**REGULERINGSFORSLAG TIL
OFFENTLIG ETTERSYN**

Bergenhus, gnr. 168, bnr. 563, mfl., Mulebanen, Reguleringsplan.

Arealplan-ID 64180000

**FORSLAG TIL DETALJREGULERING MED KONSEKVENsutredning,
OFFENTLIG ETTERSYN OG VARSEL OM utvidet planområde**

Figur 8 – Venstre: plankart (19.02.18). Figur 9 - Høyre: Illustrasjonsplan, 4 etasje/Plan 1 (19.02.18)

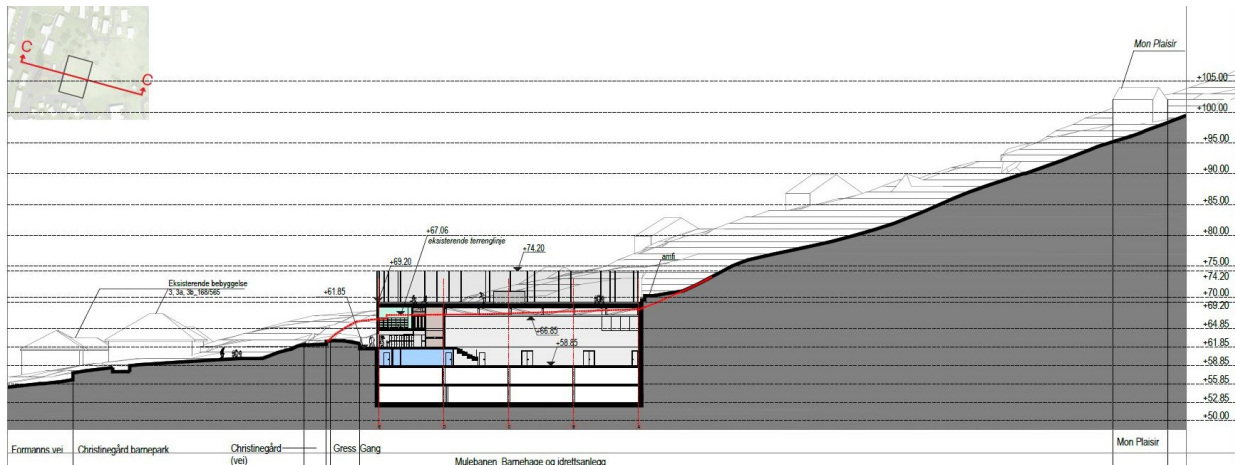
Plankartet viser at BBH4 har en størrelse på 0,6 daa. Utearealet er avgrenset mot nord langs eksisterende parksti, og omfatter oppimot 700 m² uteareal til barnehagen til sammen på nord og vestsiden av BAA. I tillegg ligger noe uteareal under utkragede nordre takhjørne på BAA (se figur 8). Samlet sett forventes utearealet å utgjøre ca. 770 m², og tilfredsstillende 40 % av arealnorm. Det er usikkert om stien er presist tegnet inn på basiskartet og fagetaten anbefaler at både stien kontrollmåles og avgrensning mot barnehagens uteareal (felt BBH4) avklares til 2.gangsbehandling.

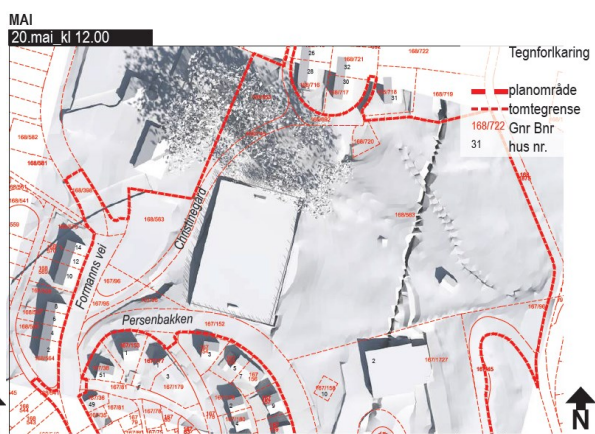
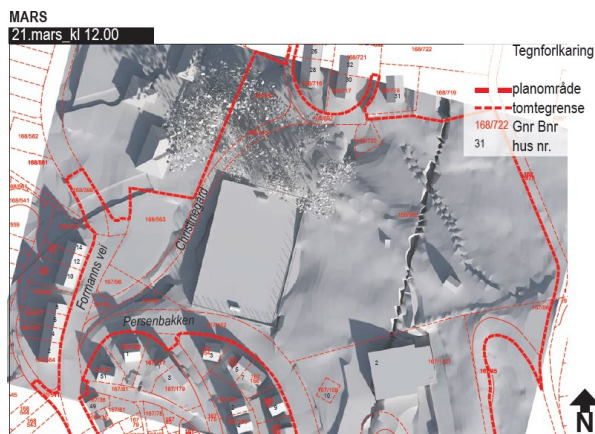
Minimumskravet til uteareal (40 %) er avsatt på BBH4 på vest- og nordsiden av BAA. Solskyggeillustrasjoner (figur 20-23) viser at dette arealet har stort sett gode solforhold, dvs. at over halvparten av arealet har sol kl.15 vårjevndøgn (21.mars). Illustrasjonene viser samtidig at vestsiden har skygge på dagtid kl.12. På nordsiden har noe areal nærmest bygningen skygge på ettermiddagen. Ideelt sett bør utearealer ligge på sør- og vestsiden av bygningsmasse på tomten, og ikke på nordsiden. Terrenget på BBH4 stiger fra vest til øst, og gir mindre skygge der bygningsmassen møter terrenget mot øst.

Usikkerhet rundt trafikkstøy, sol og skyggeforhold samt terrengbehandling, gjør at fagetaten ikke er overbevist om at avsatt uteareal på BBH4 tilfredstiller krav til kvalitet. Før 2.gangsbehandling bør det vurderes alternativer til lokalisering og utforming av barnehagens utearealer.

Før 2. gangsbehandling må det dokumenteres at planforslaget sikrer tilfredsstillende kvalitet på utearealer og tilstrekkelig trafiksikkerhet ved henting og levering av barn inne i parkeringsanlegget.

Figur 24 - Venstre: Strategisk støykart, 2016. Figur 25 - Høyre: Forslag til ny KPA 2016.

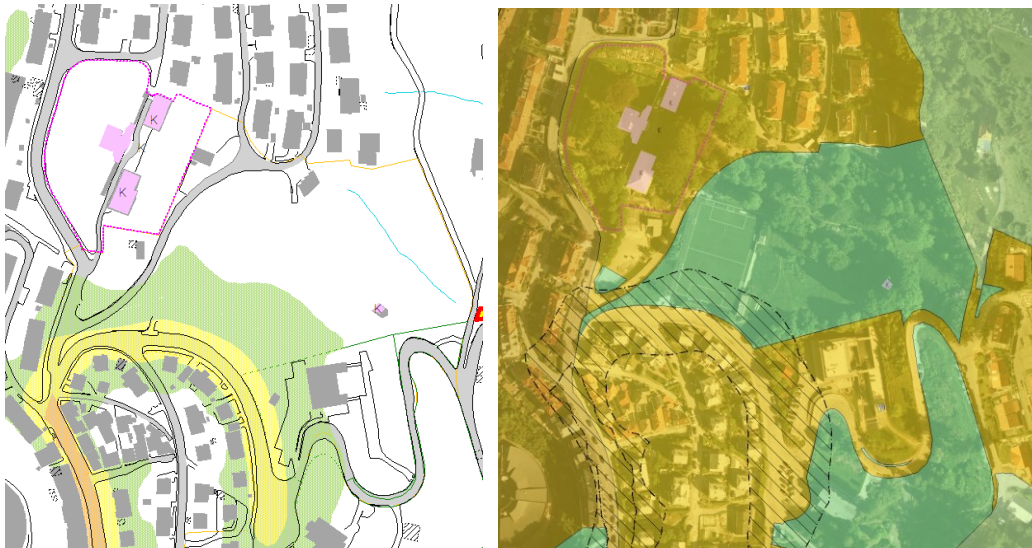
Det er i reguleringsbestemmelser stilt krav om vurdering av støynivå til søknad om tiltak. Fagetaten ser at det er en risiko for at økt biltrafikk til og fra nytt flerbruksanlegg vil medføre trafikkstøy på foreslåtte utearealer til barnehagen, særlig på vestsiden av BBH4. Vi mener derfor det må utarbeides detaljert støykartlegging med vurdering av skjermingstiltak før 2.gangsbehandling. Dette er avgjørende for å dokumentere at barnehagens utearealer tilfredstiller krav til lokalisering og kvalitet, samt avklare arealbruk mot andre interesser og hensyn.

- Utarbeide detaljert støykartlegging av forventet trafikkøkning med vurdering av skjermingstiltak.
- Dokumentere at barnehagens uteareal på BBH4 tilfredstiller krav til kvalitet, lokalisering og andre hensyn, herunder bl.a. trafikkstøy og avgrensning mot parkstier.
